V7 series inverter

VFD600EからV7への置換えについて

VFD600Eの接続例

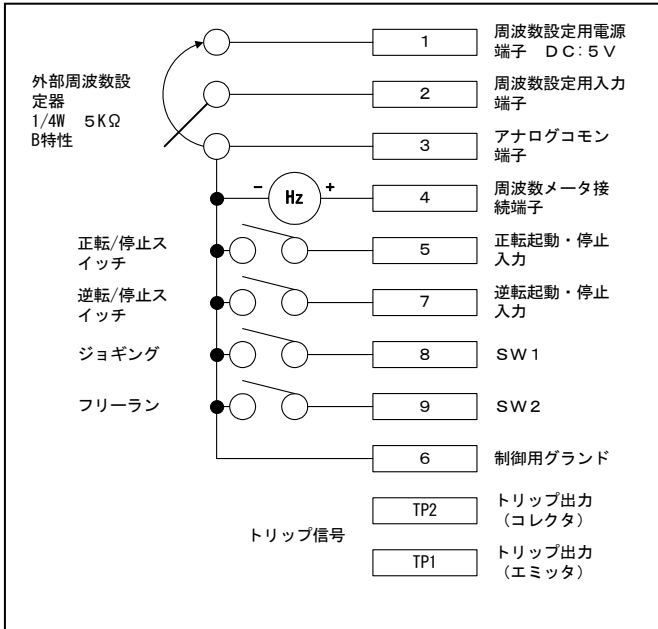
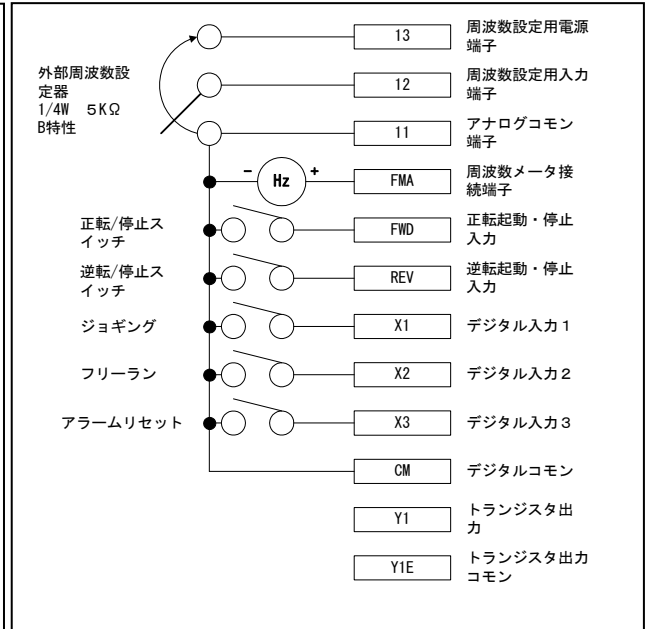
VFD600Eを使用しているユーザで、V7へ置き換える場合の代表的な接続について説明いたします。

※VFD - 600E シリーズ用周波数メータをV7シリーズで使用することは出来ませんので

V7用をお求めになりご利用ください。

■ V7インバータの機能コード変更項目は下記の通りです。

機能コード	名称	設定値
F01	周波数設定1	1 : アナログ電圧入力 (端子12)
F02	運転・操作	1 : 外部信号 (デジタル入力)
F03	最高出力周波数	運転で使用する最高周波数を設定します。
F15	周波数リミット (上限)	F03と同じ値を設定します。
E01	端子X1	10 : ジョギング運転
E02	端子X2	7 : フリーラン指令【工場出荷設定】
E03	端子X3	8 : アラームリセット【工場出荷設定】
